BiGK.271.1.14.2019

### Informacja o treści zapytania i wyjaśnienia zamawiającego

Dotyczy: postępowania przetargowego prowadzonego w trybie przetargu nieograniczonego na:  
„Budowa Otwartych Stref Aktywności w Gminie Lidzbark”

#### Stół do gry w szachy, warcaby i chińczyka

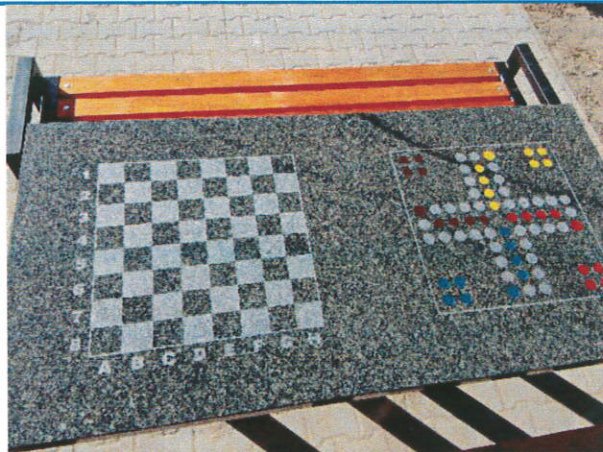
Proszę o informację czy Zamawiający zaakceptuje wykonanie stołów zgodnie z załączonymi kartami ?

Zamawiający akceptuje stoły do gry oferowane przez Wykonawcę.

## Panel „Wyspa skarbów”

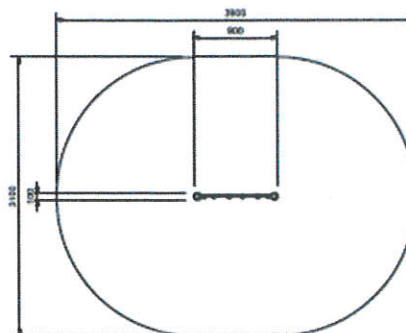
Z powodu trwającego szczytu sezonu i braku terminów realizacji na 2019 roku przez firmy produkujące elementy placów zabaw zwracam się z pytaniem, czy zamawiający dopuści zastosowanie zamiast planszy przeplatanka urządzenia alternatywnego np. Panelu Wyspa. Urządzenia to podobnie jak przeplatanka rozwija motorykę dziecka oraz pobudza jego sprawność manualną. W załączniku karta techniczna

Zamawiający dopuszcza urządzenie alternatywne.
